# 开封市公安局业务技术用房项目配套附属工程之中心机房 图纸及清单问题回复

关于开封市公安局业务技术用房项目配套附属工程之中心机房问题疑义，我单位高度重视，将问题整理，如下：

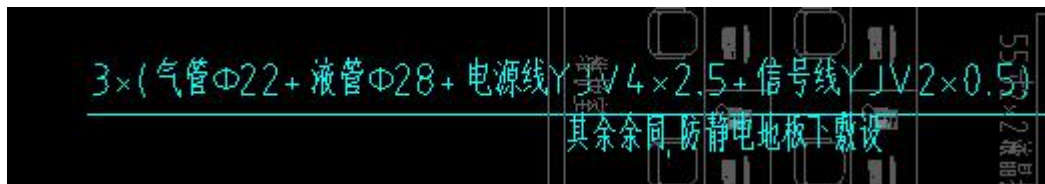
6.14 新风机未考虑制冷和制热，夏季新风未处理直接送入机房内产生结露问题，机房内设置多个新风口且在机柜上方，若发生结露现象存在安全隐患；另外，新风机不考虑制冷，新风负荷需要由精密空调负责；请问新风机是否考虑制冷制热功能？

**回复：新风机不用考虑制冷制热功能。**

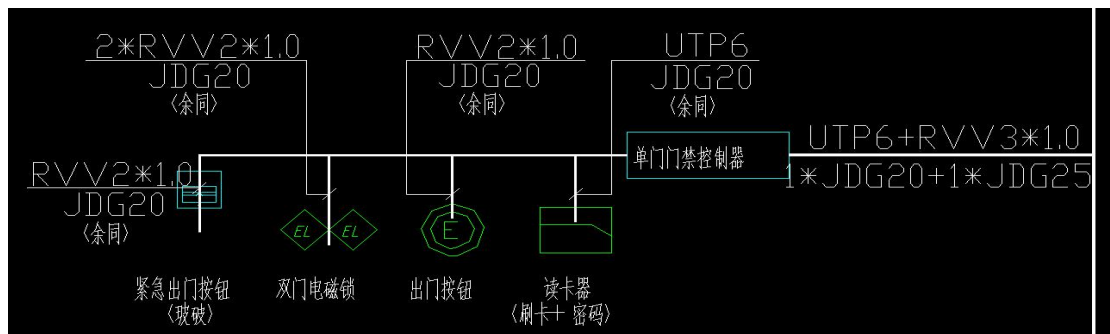
7.1 招标清单供应商机房处只有光纤和光纤尾纤，没有配线架、耦合器等清单，请核实。

**回复：机柜内所需配线架、耦合器等所有布线设备含在机柜内。**

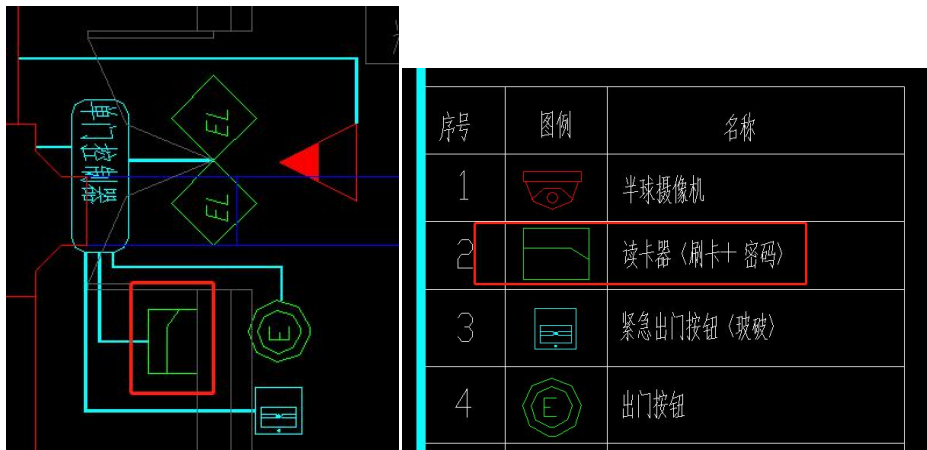
7.2 招标文件技术参数与图纸不符，清单报价以哪个为准？

请核实是刷卡+密码读卡器还是指纹读卡器？

回复：刷卡+密码+指纹的读卡器
